Änderungen zu TubeOhm Ladder Filter für TuBika
20.05.2015

Changings TubeOhm Ladder Filter for TuBika
20.05.2015

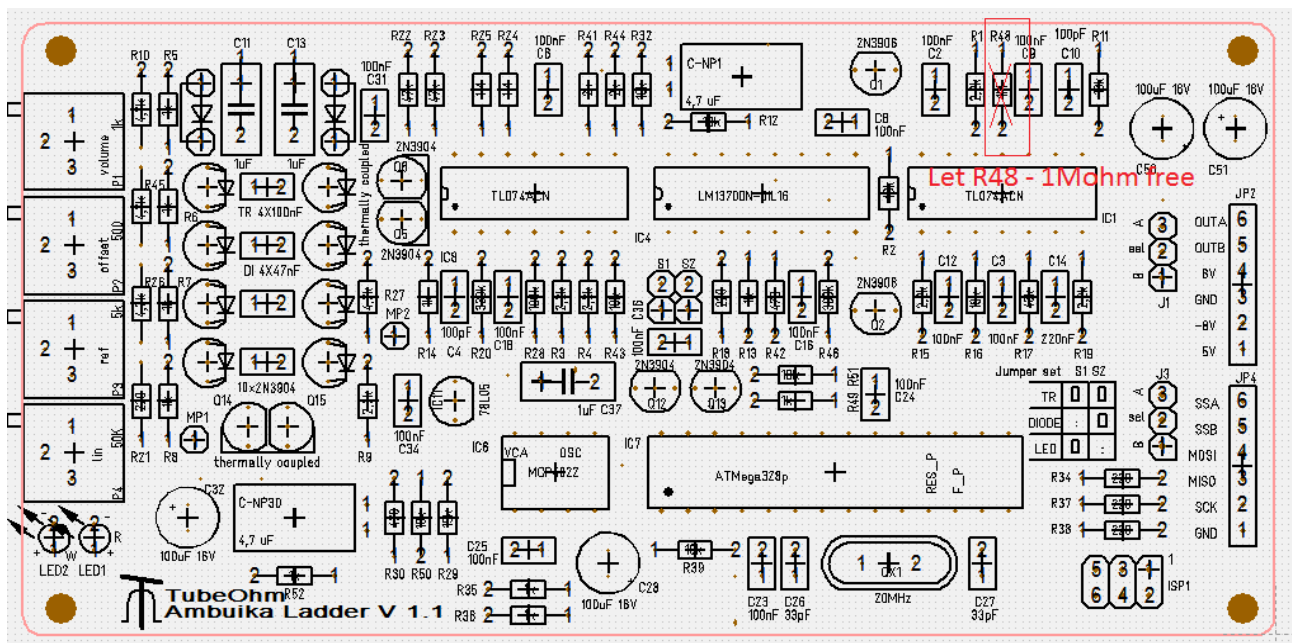
Bei der Bestückung von der Ladder Platine sollte der R 48 1 Mohm Widerstand nicht eingelötet werden.
Einfach frei lassen.

Please don't solder the R 48 into the ladder board. Let this position free.
